SAMMENFATTENDE REDEGØRELSE

MILJØVURDERING AF FORSLAG TIL TEMATILLÆG FOR VE-
ANLÆG OG SKOVREJSNING TIL KOMMUNEPLAN 2021-2033
FOR HORSENS KOMMUNE

A272491-003-002

Figur 3-1. Reduktion af solcelleområde 04.

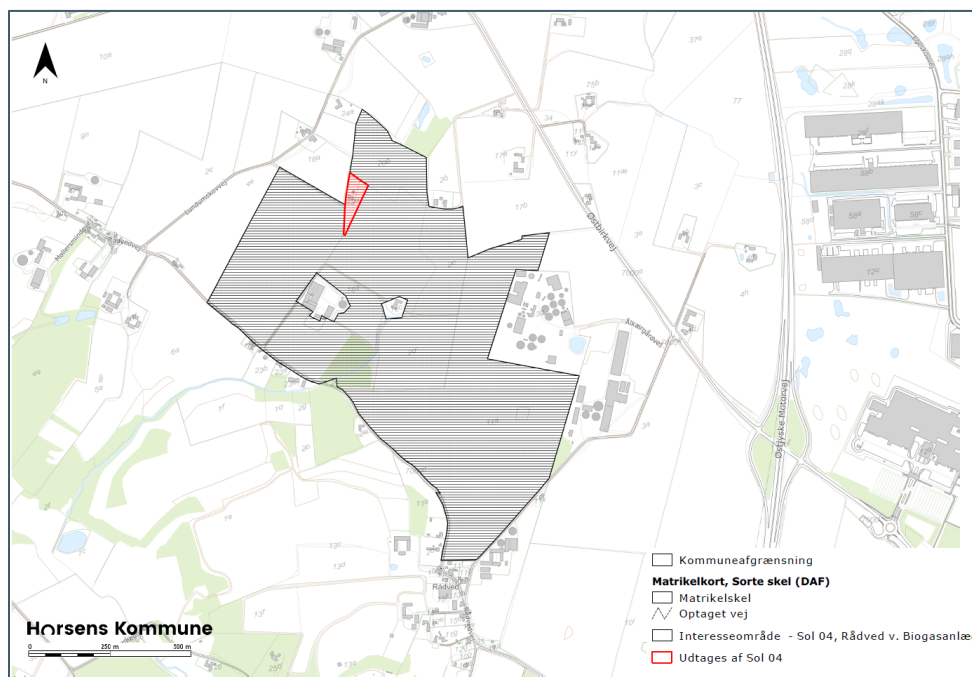
Et af høringsssvarene har givet anledning til rettelse af solcelleområdets geometri, som følge af anmodning af aktindsigt fra en borger, hvis ejendom var medtaget i afgrænsningen af interesseområdet. Der blev i den forbindelse opdaget en tegnefejl i tematillægget, som medtager den pågældende matrikel som en del af interesseområde for solceller. Denne tegnefejl rettes inden endelig vedtagelse af planforslaget. Arealet der udtages fra planforslaget, udgør ca. 0,72 ha.

Figur 3-2. Reduktion af udpegningsprojektet til skovrejsning ønsket

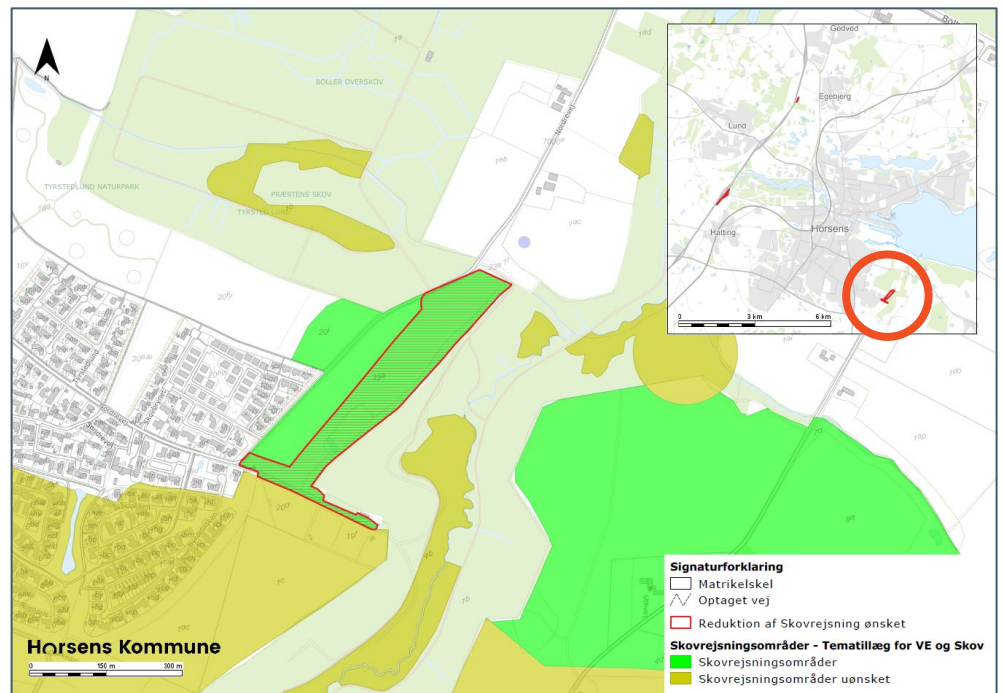
Horsens Kommune (trafik) har som bygherre indsendt høringssvar vedr. udpegningsprojektet, sydøst for Horsens og ud mod Boller Skovlandskab og Klokkedal. Dele af denne udpegningsprojekt overlapper med forslag til kommuneplantillæg og lokalplan for Ringvej Syd, der var offentlig høring frem til og med 10. april 2025.

Horsens Kommune finder, at høringssvaret giver anledning til reduktion af udpegningsprojektet. Geometrien for udpegningsprojektet reduceres, med henblik på, at eventuel skovrejsning på arealet kan bidrage til at skærme byen og beboelse ved Skovbrynet for vejudlægget til Ringvej Syd. Der udtages ca. 5,68 ha fra forslag til udpegningsprojekt af skovrejsning ønsket.

Figur 3-3. Reduktion af udpegning til skovrejsning ønsket

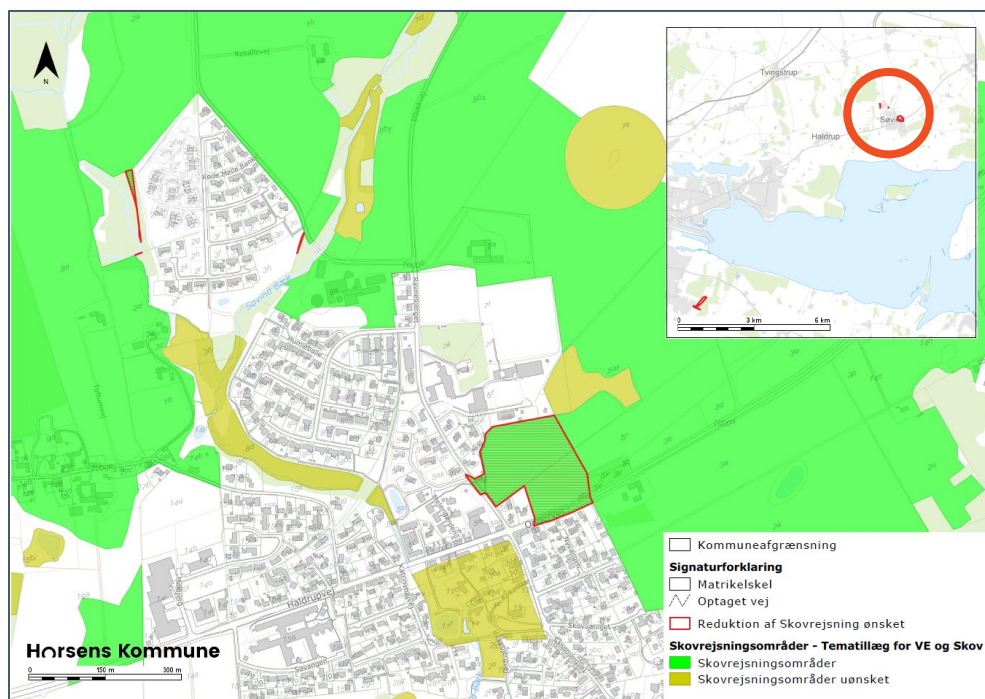
Af høringssvaret fremgår det, at Søvind Lokalråd ser konflikter imellem interesser vedr. byens udviklingsmuligheder og tematillæggets udpegningsprojekt af områder til skovrejsning ønsket. Der påpeges bl.a., at udpegningsprojektet begrænser byens eneste mulige udviklingsretning og overlapper med et allerede udlagt rammeområde til boliger i gældende kommuneplan. Derudover argumenteres der for, at byudvikling vil have samme virkning som skovrejsning i forhold til tilbageholdelse af kvælstof. Der bemærkes også, at udpegningsprojektet er beliggende inden for større sammenhængende landskab, hvor skovrejsning kan sløre eller fjerne

udsigter – og at det ses som positivt at der i tilhørende retningslinje beskrives at der skal tages hensyn til landskabets karakter.

Som følge af høringssvaret, foretages der en teknisk rettelse af udpegning til skovrejsning ønsket, da Horsens Kommune vurderer at det er tale om en tegnefejl. Udpegningen tilpasses, således den ikke overlapper med udlagte boligrammer i kommuneplanen. Der udtages ca. 3,58 ha fra forslag til udpegning af skovrejsning ønsket.

Figur 3-4. Udvidelse af udpegning til skovrejsning ønsket

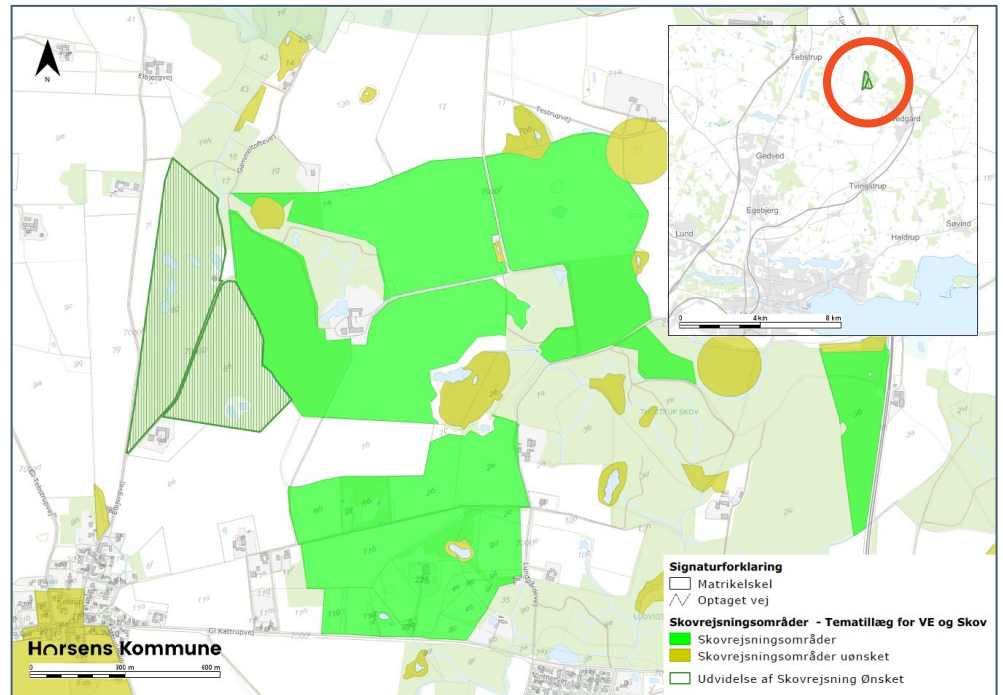
Det bemærkes, at der tidligere er fremsendt anmodning om skovrejsning på et samlet areal på ca. 121 ha. Borgeren konstaterer at kun ca. 62 ha af den tidligere fremsendte afgrænsning af skovrejsningsprojektet er medtaget eller overført til udpegningen af 'skovrejsning ønsket' i tematillægget. Derudover bemærkes det, til trods for, at det kan være muligt at rejse skov i neutrale områder, så kan det være afgørende for gennemførelsen af et skovrejsningsprojekt, at der er en forhåndstilkendegivelse fra kommunen, om at skovrejsning er ønsket på det samlede areal.

Horsens Kommune finder, at høringssvaret giver anledning til en udvidelse af geometrien for den aktuelle udpegning. Udpegningen udvides med ca. 26,1 ha for at imødekomme det tidligere fremsendte skovrejsningsprojekt.

Figur 3-5. Reduktion af udpegning til skovrejsning ønsket, ved Egebjerg.

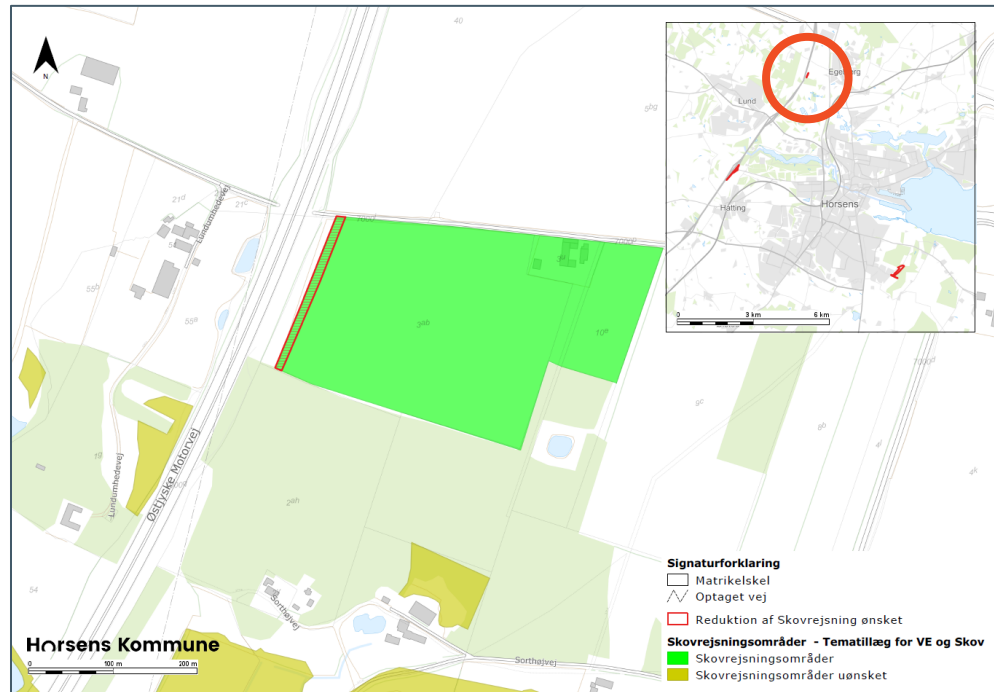
Vejdirektoratet bemærker i sit høringssvar, at der i tematillægget findes to udpegninger til skovrejsning ønsket, der overlapper med de nyeste vejbyggelinjer langs E45 (ved afkørslerne Horsens C og Egebjerg). Motorvejen er under ombygning og udvidelse, og vejbyggelinjen er derfor fastlagt i større afstand fra vejmidten end tidligere.

Baseret på dialog med Vejdirektoratet, medvirker høringssvaret til en reduktion af udpegning til skovrejsning ønsket, hvor udpegningen samlet set reduceres med 2,7 ha, for at placeres uden for vejbyggelinjen.
